女川原子力発電所第2号機 工事計画審査資料	
資料番号	O2-他-F-01-0086_改3
提出年月日	2021年 9月 3日

女川原子力発電所第2号機 制御棒の挿入性評価について (指摘事項に対する回答)

2021年9月3日
東北電力株式会社

前回審査会合(7/29)における指摘事項及び回答概要

制御棒插入性解析結果(燃料集合体相対変位の最大値)

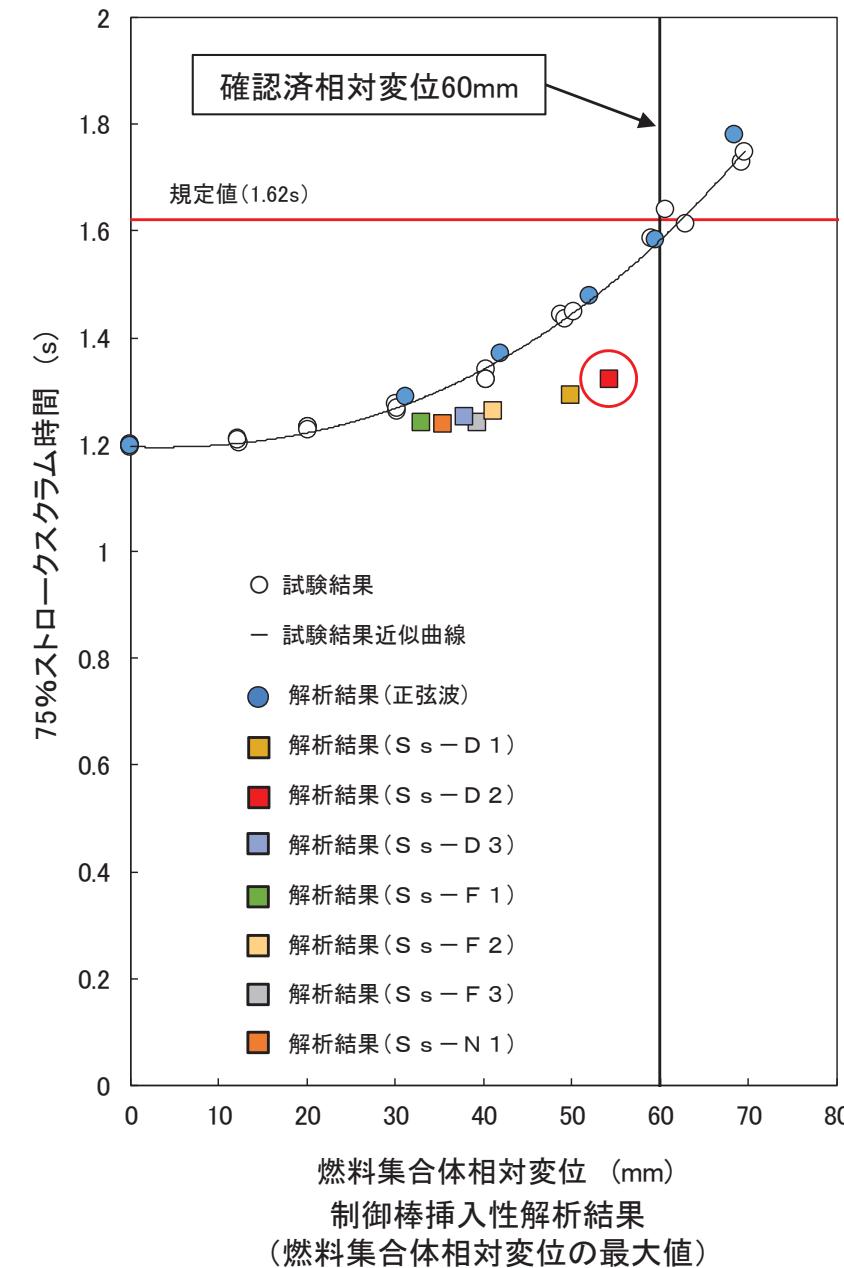
実施日	指摘事項
2021年7月29日 第993回審査会合	<p>①制御棒挿入性解析における地震波の入力条件として、燃料集合体相対変位が最大となった基準地震動Ss-D2を用いているが、女川2号炉における他の基準地震動に対しても保守性を有していることを整理して説明すること。</p> <p>②制御棒挿入性解析において、実機高温状態を考慮した際の制御棒挿入時間に与える影響について整理して説明すること。</p>

- 制御棒插入性解析に用いる地震波は、基準地震動Ss7波のうち、確認済相対変位60mmに対して最も余裕が小さい基準地震動Ss-D2(燃料集合体相対変位54.2mm)を選定している。
- 基準地震動Ss7波の地震応答解析結果による燃料集合体相対変位に対する制御棒挿入時間(75%ストロークスクラム時間)を解析した結果、Ss-D2が規定値(1.62s)内で最も遅くなっている。
- 以上の確認結果を踏まえて、**制御棒插入性試験結果の保守性を確認するための制御棒插入性解析に用いる地震波は、Ss-D2が適切と考えているが、地震波に対する確認済相対変位60mmにおける試験結果の保守性を確認するためSs-D2以外の地震波についても制御棒插入性解析を実施する。**

入力波	各基準地震動での燃料集合 体相対変位の最大値 ^{*2} (mm)	制御棒挿入 時間(s)
Ss-D1	49.8	1.29
Ss-D2	54.2	1.32
Ss-D3	37.9	1.25
Ss-F1	33.4	1.24
Ss-F2	41.2	1.26
Ss-F3	39.4	1.24
Ss-N1	35.4	1.24
(参考)75%ストロークスクラム規定値		1.62

制御棒插入性解析結果(確認済相対変位60mm)

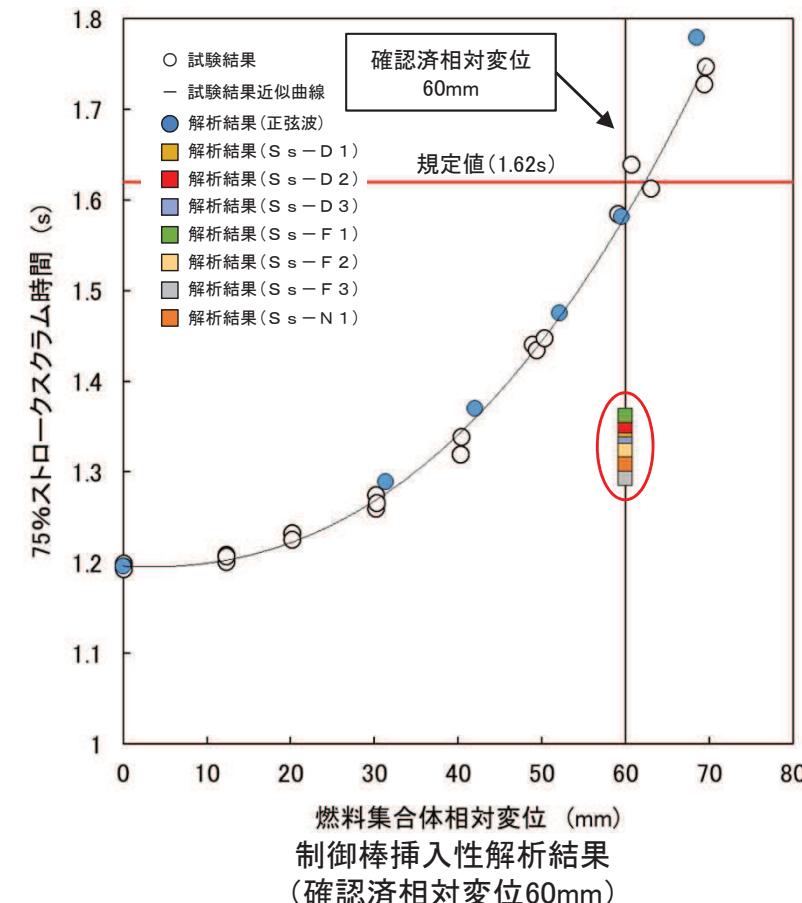
- 今回工認の燃料集合体相対変位が最大(54.2mm)となった基準地震動Ss-D2に加え、Ss-D2以外の基準地震動に対する制御棒插入性試験結果の保守性を確認するため、各基準地震動による燃料集合体相対変位が確認済相対変位60mmになるように解析条件を設定(入力を係数倍)して制御棒插入性解析を実施した。
- 制御棒插入性解析の結果、いずれの基準地震動Ssの制御棒挿入時間は、Ss-D2と同様、確認済相対変位60mmにおいて規定値(1.62s)を十分に下回っており、正弦波による制御棒插入性試験結果の制御棒挿入時間(○)よりも早いことを確認した。
- 以上より、基準地震動Ss-D2以外も含めた基準地震動Ss7波全てに対して、正弦波による制御棒插入性試験結果が保守性を有していることを確認した。

入力波 ^{*2}	制御棒挿入 時間(s)	挿入時間 比率 ^{*3}
Ss-D1	1.34	0.99
Ss-D2	1.35	—
Ss-D3	1.33	0.99
Ss-F1	1.36	1.01
Ss-F2	1.32	0.98
Ss-F3	1.29	0.96
Ss-N1	1.31	0.97
75%ストローク スクラム規定値	1.62	—

スクラム開始後における燃料集合体相対変位の時刻歴^{*1}

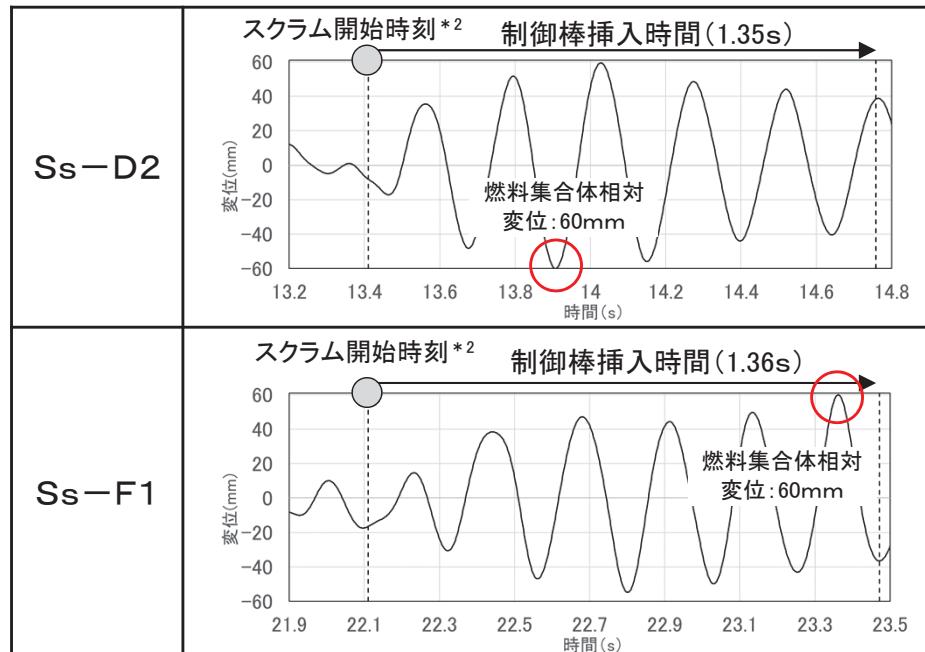
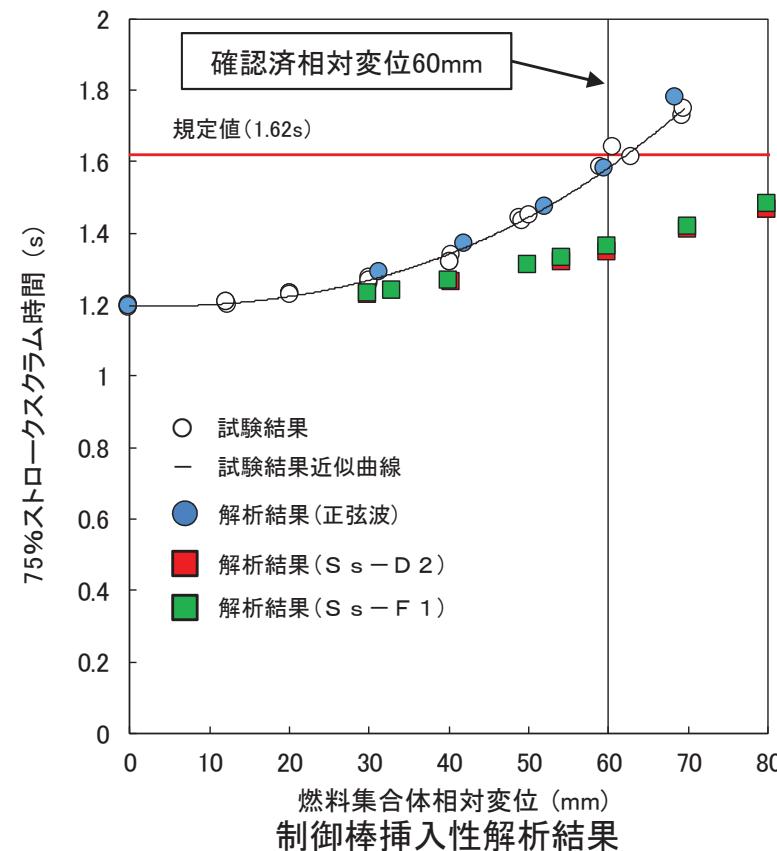
- 確認済相対変位60mmの制御棒插入時間において、Ss-D2(1.35s)に対してSs-F1(1.36s)が僅かに遅くなつた理由は、解析条件として設定した燃料集合体相対変位60mmの発生時刻近傍で大きな変位が連續していることから、制御棒と燃料集合体の接触による挿入抵抗が大きくなつたためと考えられる(左下図参照)。
- 上記を踏まえ、Ss-F1を入力波として、60mm以外の燃料集合体相対変位に対する制御棒插入性解析を実施した結果、燃料集合体相対変位がいずれの場合(確認済相対変位60mm含む)においても、Ss-F1の制御棒挿入時間(■)は、Ss-D2の制御棒挿入時間(■)と同等であることを確認した(右下図参照)。
- また、Ss-F1の地震応答解析による実際の燃料集合体相対変位が33.4mmであることから、基準地震動7波のうち地震応答解析による燃料集合体相対変位が最大の54.2mmであるSs-D2を代表として制御棒插入性解析に適用することは妥当であると判断した。

制御棒插入性解析条件			
解析条件	正弦波入力		地震波入力
	試験条件	試験条件	実機条件
入力波	正弦波		Ss-D2
温度	常温	常温	高温
圧力	大気圧	同左

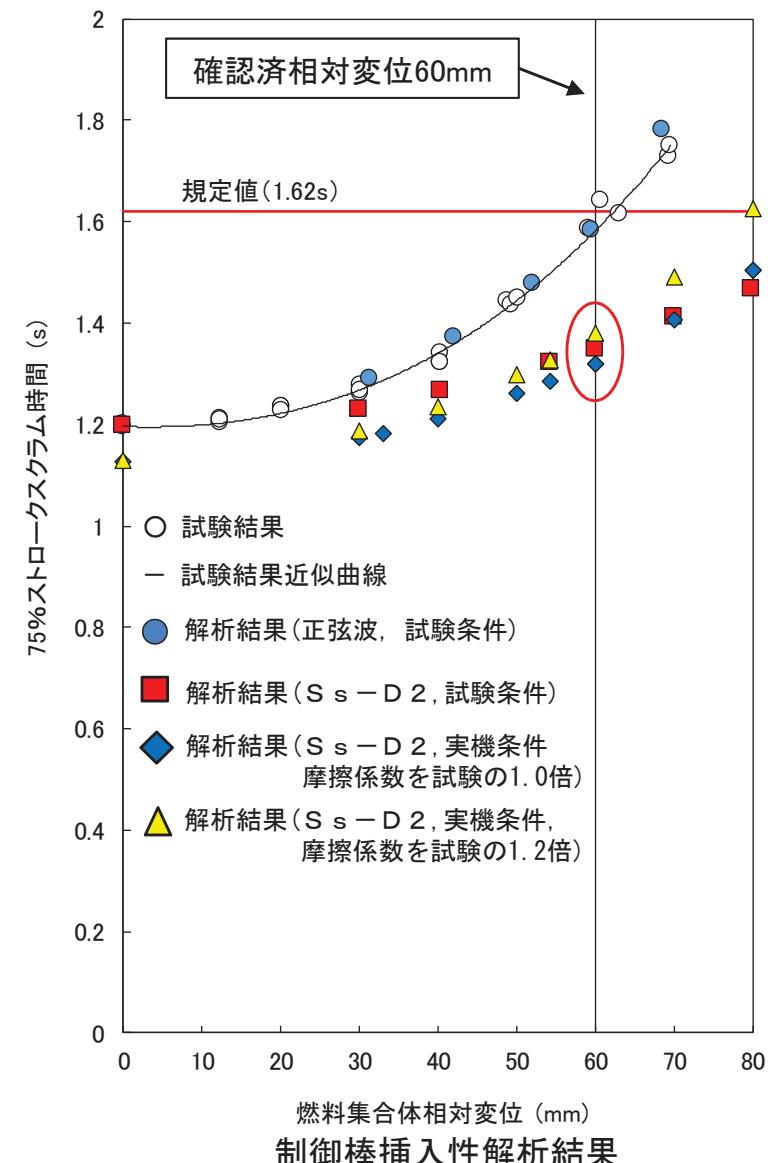
- 制御棒插入性解析の解析パラメータに実機条件(高温等)を用いた制御棒插入性解析を実施し、試験条件(常温)に対する解析結果による制御棒挿入時間との比較とともに、試験結果の制御棒挿入時間との比較を行った。
- 適用する地震動は、6頁の制御棒插入性解析に用いる地震動の代表性に係る検討結果及び解析パラメータの値が地震動によらず同じ値となることを踏まえて、確認済相対変位60mmに対して最も余裕が小さいSs-D2とした。
- 実機条件の制御棒挿入時間(◆:摩擦係数を試験条件の1.0倍及び▲:摩擦係数を試験条件の1.2倍)は、今回工認で設定する確認済相対変位(60mm)において、試験結果の制御棒挿入時間(○)に対して十分早いことから、正弦波による制御棒插入性試験結果は保守性を有していることを確認した。
- なお、今回工認で設定する確認済相対変位(60mm)において、実機条件の制御棒挿入時間(◆:摩擦係数を試験条件と同じ1.0倍)は、試験条件の制御棒挿入時間(■)よりもやや早くなり、実機条件の制御棒挿入時間(▲:摩擦係数を試験条件の1.2倍)は、試験条件の制御棒挿入時間(■)よりもやや遅くなっている。
